PROYECTO MODIFICATORIO ESTACIÓN DE METRO SAN FRANCISCO

PROYECTO MODIFICATORIO
ESTACION DE METRO SAN FRANCISCO
MEMORIA TÉCNICA

JULIO 2021

Ilustración 2 Modificaciones 2016 - 2020

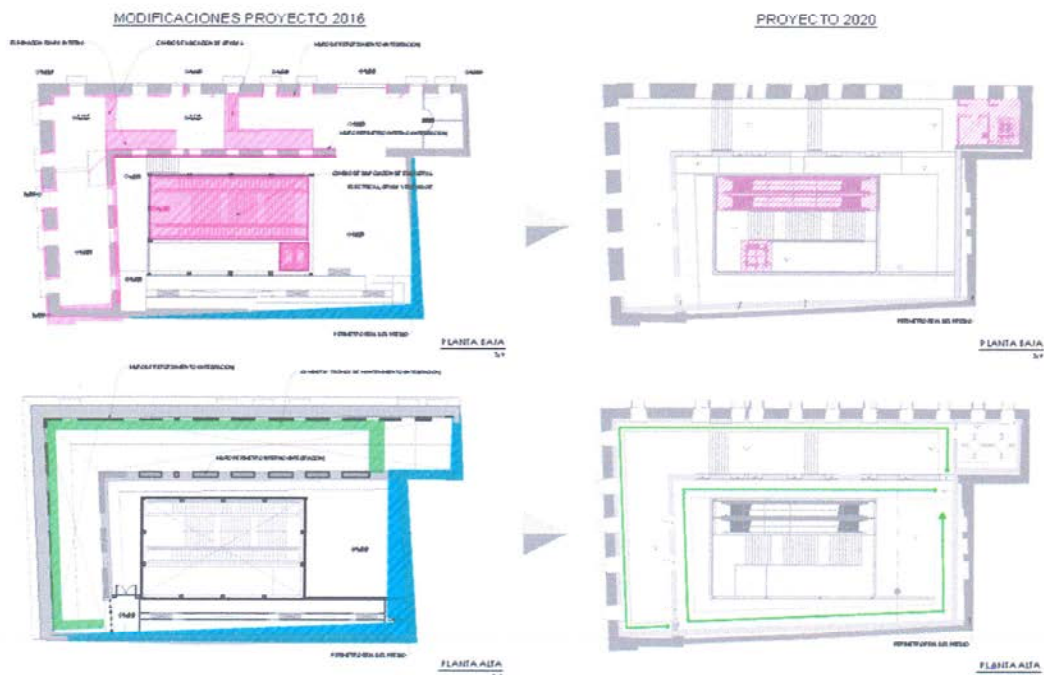
Para el 2019, cuando se realiza el derrocamiento del interior de la edificación se evidenció que existe una diferencia entre el área del levantamiento 2016 y el área actual real.

El área del lote es menor al que se había levantado en el año 2016. siendo el área real en planta baja de 810.56m² y en planta alta 765.29 m²

De hecho, la medida del lado oriente sur de la esquina sur oriental en el levantamiento del 2016 es de 15.55 m y la medida real es de 14.48m.

Este dato real obligó a modificaciones del proyecto de tal forma que basándose en la esencia del proyecto original se logre la funcionalidad adecuada de la edificación.

Ilustración 6 Detalle de armadura de borde y fijación a muro perimetral

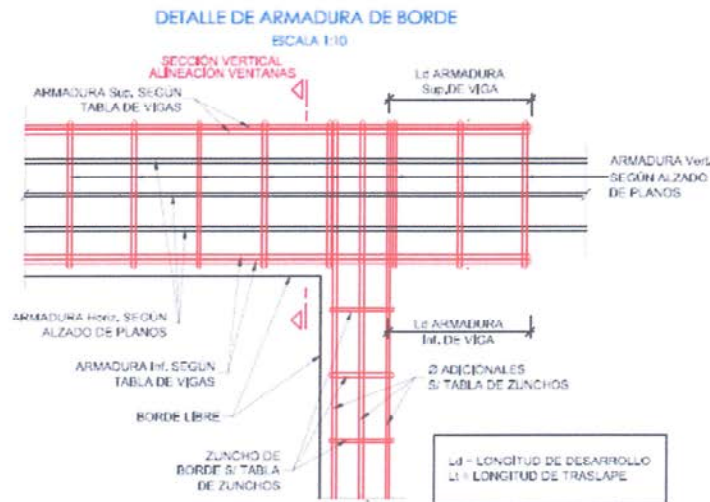
- Como se citó, la propuesta del 2016 prevé como sistema de reforzamiento, un enchape de ferro cemento a realizarse al interior de los muros perimetrales externos, pero al verificarse que la composición de los materiales y el estado de conservación del muro de la edificación demandaría de una intervención de mayor envergadura, se decide por parte de GMQ, la disposición de un muro forro que se estructura con el muro interior a manera de un CAJA de concreto armado que cumpla la función primordial de salvaguardar a la población en un caso de sismo de condiciones de alta magnitud. Es decir que sirva para salvaguardar la vida de los usuarios del metro que se encuentren en el metro, saliendo del metro o dentro de la boca del metro incluso que pudiesen entrar a esta boca del metro en busca de protección.

Por este motivo, los muros de 0.42m de geometría se construyen a manera de sustento posterior del sistema murario original perimetral total en los cuatro lados de la edificación.

Arrraigados en este muro forro, adicionalmente, la reconstrucción de los vanos se realiza con grandes complementos de concreto, dado que existen dinteles de hormigón armado que servirían de elementos de transición entre las mamposterías existentes ya asentadas sobre estos dinteles que, a su vez descansarían sobre machones de concreto nacidos del muro forro que permiten tener un solo cuerpo imbricado entre los dos elementos de la mampostería de ladrillo y el muro de hormigón. en este sentido se establecen conexiones entre el muro de hormigón y los perímetros de ladrillo mediante grandes anclajes de hierro. (Ver plano estructural

Ilustración 8 Detalle de armado de cubierta

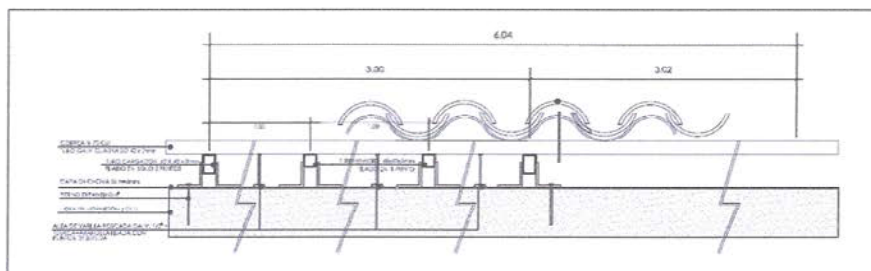
Sobre este cajón de concreto se coloca una cubierta primeramente en losa inclinada sobre la que se disponen perfiles de hierro galvanizado con placas de fibrocemento tipo P10, sobre la cual se asienta la tradicional teja de barro cocido que ha sido recuperado de la casa originalmente en un 60%.

Ilustración 11 Modificaciones proyecto 2016

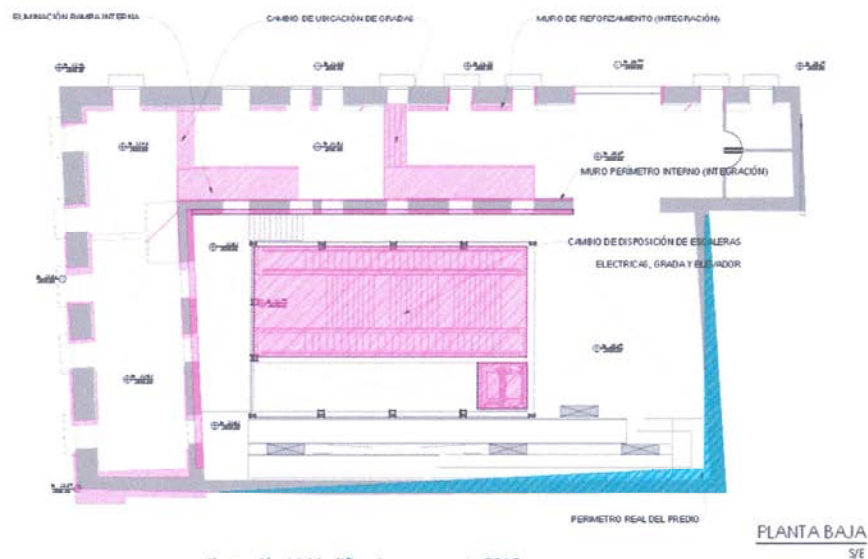
1. El partido arquitectónico, al año 2019, tiene como determinante el hecho de que el lado sur del predio se reduce en 1,07 m.

De acuerdo a la geometría prevista y efectivamente construida del túnel de acceso al metro, se reduce significativamente en el ancho de la crujía sur.

En este espacio, entre el ducto del túnel y el muro perimetral sur, el proyecto del año 2016 tenía previsto la implantación de un sistema de circulación vertical en rampas que accedían a la losa de cubierta con la visión de habilitar esta zona para uso público.

Si bien esta zona se afecta, el resto de la concepción arquitectónica de partida se conserva totalmente. La gran boca del metro desfoga con circulaciones dentro de las crujías externas hacia la calle Sucre (acceso 1) de manera franca, y por un acceso peatonal secundario doble en la misma calle (acceso 2) y por una tercera boca hacia la calle Benalcázar (acceso 3).

Ilustración 13 Propuesta modificatorio, propuesta de circulación - rampas

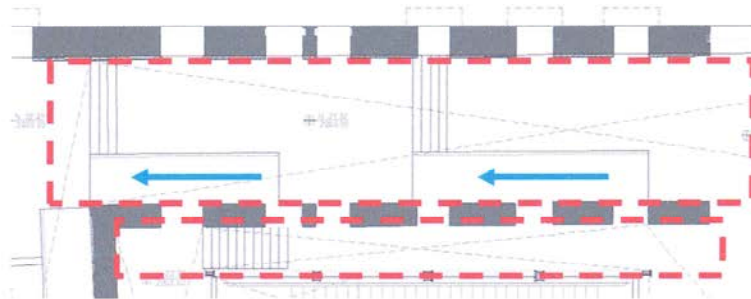
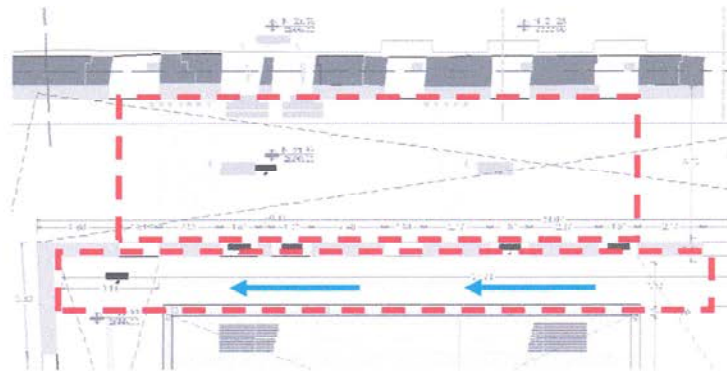
2. Se considera mejorar la calidad espacial de las crujías. Las rampas internas se extraen del interior de las crujías y se reubican hacia el lado externo de los muros de concreto que conforman la recuperación del patio histórico (disposición teórica no confirmada), es decir las rampas se ubican entre estos muros y la estructura del bloque de vidrio central que cubre propiamente las circulaciones de acceso desde el túnel del metro.

Se ocupa el proyectado corredor extra muros como espacio de desarrollo de las rampas funcionales entre los niveles del acceso de calle Benalcázar y los niveles de los accesos de la calle Sucre.

Se las desarrolla junto al muro perimetral interno de las crujeas, es decir junto y sobre la boca de acceso al túnel.

Para este efecto el ancho del muro interno que genera el ambiente de las crujeas que se REINTEGRA tanto en el proyecto original cuanto en el proyecto actual, se lo recalcula a 0.50m de ancho conservando la disposición de las aberturas.

Ilustración 15 Caminería perimetral

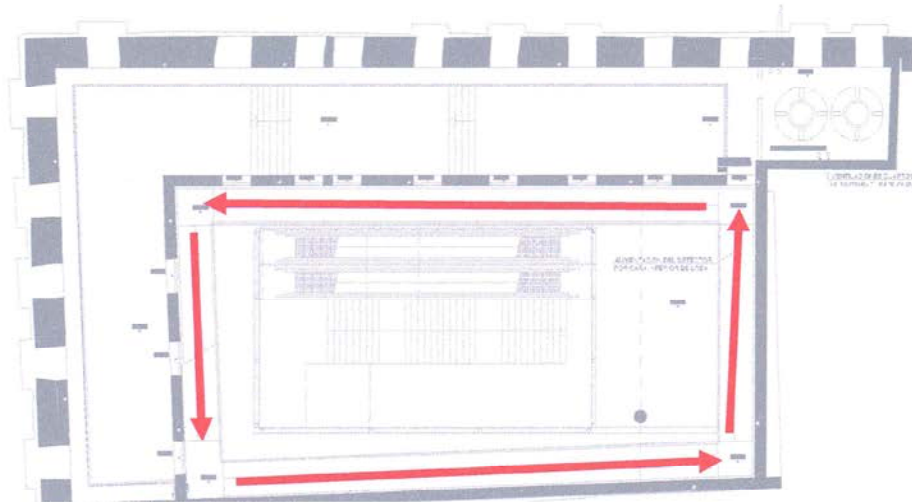
Las rampas obligatorias descritas se continúan con un sistema de rampas perimetrales a los muros internos que constituyen el citado patio central teórico hasta llegar a la cubierta.

Con acceso limitado por una puerta, constituyen éstas el acceso de mantenimiento de las cubiertas. Se descarta el acceso público porque al recuperar los niveles originales de cubiertas no generan un mirador hacia la plaza ni a la arquitectura perimetral.

Ilustración 16 Caminería perimetral de mantenimiento

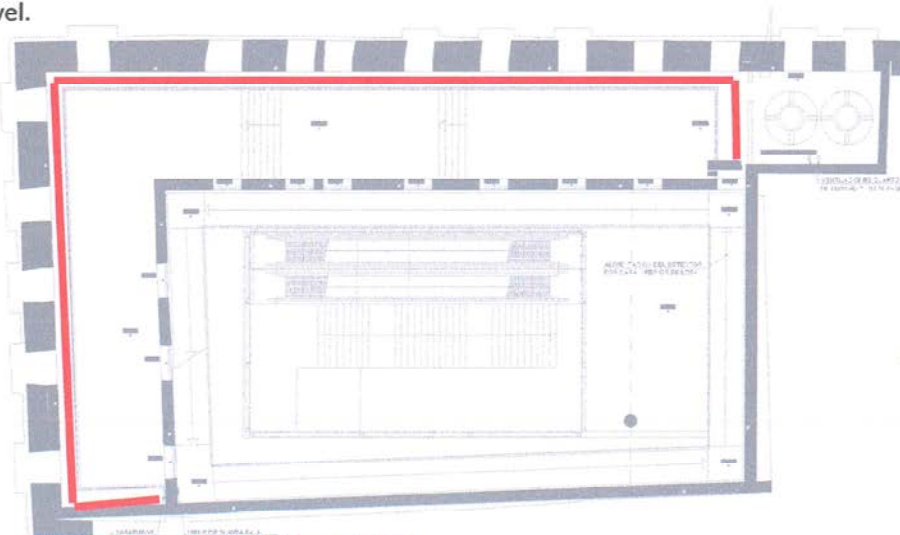
La disposición libre de doble altura de las crujiás conforme el proyecto del 2016 creaba la dificultad de mantenimiento de la ventanería ubicada en la segunda planta, por ello se desarrolla una caminería técnica perimetral a los muros externos que permita realizar las labores correspondientes de cuidado y mantenimiento de los vanos, ventanería e iluminación de ese nivel.

Ilustración 30 Propuesta 2020 (reubicación escaleras mecánicas / ascensor / cuarto de máquinas)

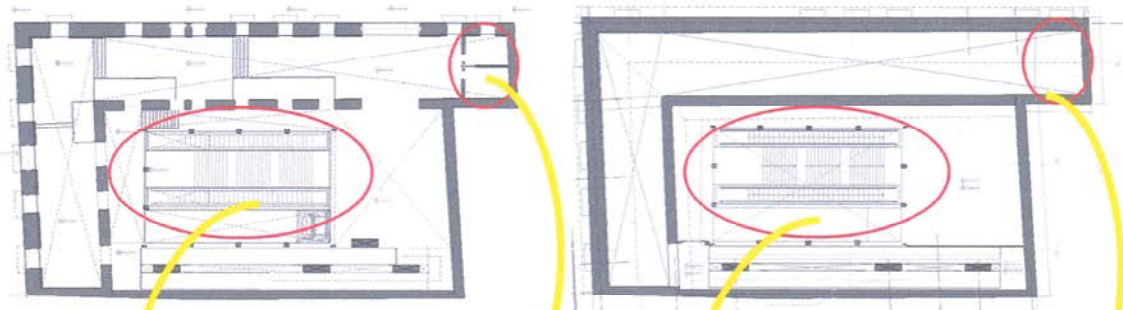
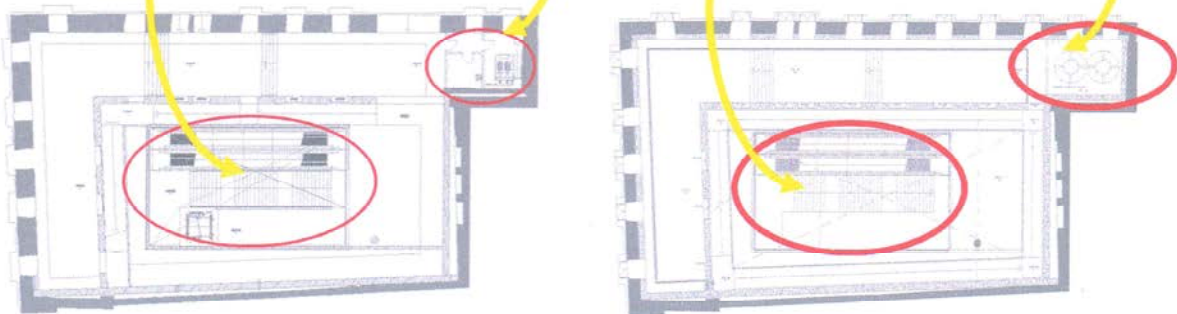
Las necesidades de infraestructura propias del sistema Metro obligaron a una mínima reestructuración espacial en el extremo oriental de la crujía de las calles Sucre.

Ambas plantas donde se ubican los tanques de almacenamiento de agua, y a nivel de subsuelo se crea un área de constituido por cuartos técnicos propios del sistema Metro

La ubicación de las gradas eléctricas, la grada arquitectónica y el ascensor se reubican conforme los criterios de circulación adoptados en todo el sistema metro
